**Avis de l'autorité environnementale sur le projet  
de réhabilitation du quartier de la Ferme d'Ayau  
à Roissy-en-Brie (Seine-et-Marne)**

Le présent avis de l'autorité environnementale porte sur l'étude d'impact (Linkcity/Burgeap – 2 août 2017 – réf. CICEIF162553 / RICEIF00480) relative au projet de réhabilitation du quartier de la Ferme d'Ayau à Roissy-en-Brie (Seine-et-Marne), dans le cadre de la demande de permis de construire n° PC 077 390 17 00022. L'avis sera joint au dossier mis à disposition du public.

#### Localisation des lignes électriques à proximité du projet

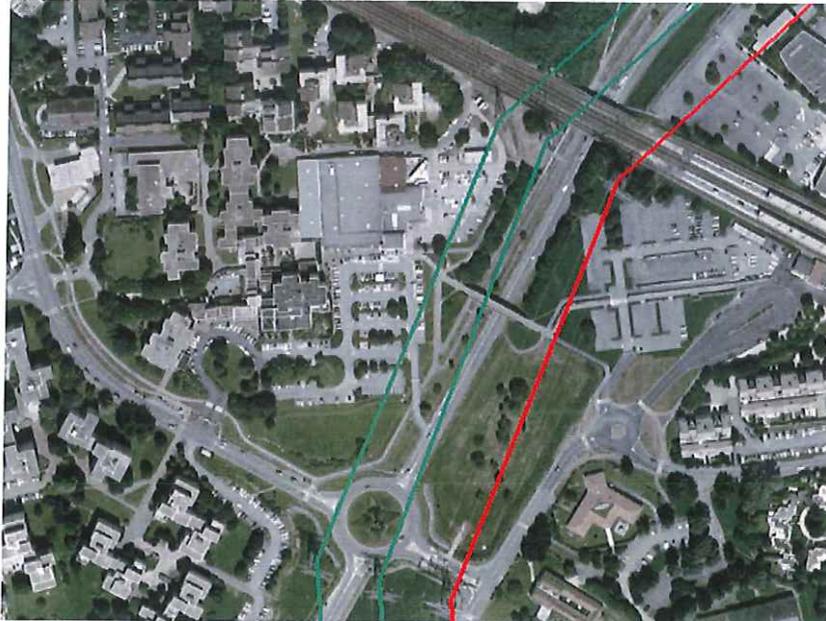
Le projet est situé à proximité immédiate de lignes électriques à très haute tension (deux lignes à 225 000 volts et une ligne à 400 000 volts) appartenant au réseau stratégique régional<sup>3</sup> défini par le schéma directeur de la région Île-de-France (SDRIF). L'une de ces trois lignes, la ligne à 225 000 volts Morbras – Villevaudé – Langlois, surplombe en partie l'emprise du projet, à l'est. L'autorité environnementale rappelle que l'enjeu pour le projet de réhabilitation du quartier de la Ferme d'Ayau concerne à la fois le maintien de l'intégrité des lignes électriques vis-à-vis des activités humaines (notamment en phase travaux), la

sécurité des personnes et les préoccupations liées aux effets sur la santé des champs électromagnétiques générés par les câbles à très haute tension.

L'étude d'impact présente un paragraphe relatif aux champs électromagnétiques, qui apporte des explications techniques ainsi que des données concernant les effets sanitaires et la réglementation. Elle cite ainsi un avis de l'AFSSET de 2010<sup>4</sup> qui recommande, par précaution, de ne pas implanter d'établissements sensibles (hôpital, école) à moins de 100 mètres d'une ligne à très haute tension, et qui retient<sup>5</sup> une valeur d'exposition permanente de 0,4  $\mu\text{T}$  (micro Tesla). L'étude d'impact rappelle la réglementation, qui impose, pour ce qui concerne les réseaux électriques en courant alternatif, que le champ magnétique associé n'excède pas 100  $\mu\text{T}$  dans les lieux accessibles aux tiers.

L'autorité environnementale remarque que l'étude aurait également pu mentionner l'instruction ministérielle du 15 avril 2013 relative à l'urbanisme à proximité des lignes de transport d'électricité, qui recommande d'éviter l'implantation d'établissements sensibles (hôpitaux et établissements accueillant des enfants notamment) dans des zones situées à proximité d'ouvrages électriques qui sont exposées à un champ magnétique supérieur à 1  $\mu\text{T}$ .

Des mesures du champ magnétique ont été réalisées au droit de la zone d'étude, en dix points (cf. cartographie de la page 220). Les valeurs varient entre 0,023  $\mu\text{T}$  (au point 5, le plus éloigné de la ligne électrique) et 0,264  $\mu\text{T}$  (au point 2, un des plus proches de la ligne électrique, situé au niveau des parkings en limite est du projet). L'étude d'impact conclut que les valeurs du champ magnétique sont bien inférieures à la limite réglementaire de 100  $\mu\text{T}$ , et même en dessous de la valeur de prudence de 0,4  $\mu\text{T}$ .

S'agissant de lignes vitales à l'approvisionnement en électricité de la région Île-de-France, l'autorité environnementale recommande de détailler les modalités de la phase de chantier afin de garantir la sécurité des travailleurs sur le chantier et de préserver l'intégrité des lignes. Il conviendra à cet effet que le maître d'ouvrage se rapproche du gestionnaire du réseau électrique (RTE).

En termes d'implantation des bâtiments, le document « Notice RTE » fourni en annexe 2 du dossier de permis de construire indique les distances d'éloignement, dans le plan horizontal, des constructions par rapport aux lignes. Là encore, il conviendra de prendre l'attache du gestionnaire du réseau électrique pour s'assurer que les mesures de sécurité

sont respectées (les distances doivent tenir compte du balancement des lignes, avec d'éventuelles majorations de sécurité).

En termes d'exposition de la population aux champs électromagnétiques, les mesures de champs magnétiques réalisées montrent que les valeurs restent en dessous de la valeur de prudence de 0,4 µT. Compte tenu de la sensibilité de cet enjeu et des incertitudes scientifiques sur les enjeux sanitaires, l'autorité environnementale recommande de mettre en place un suivi des valeurs de champs magnétiques dans le temps, en s'articulant avec les mesures que peut financer RTE dans le cadre de la convention de partenariat signée entre RTE et l'association des maires de France (AMF).
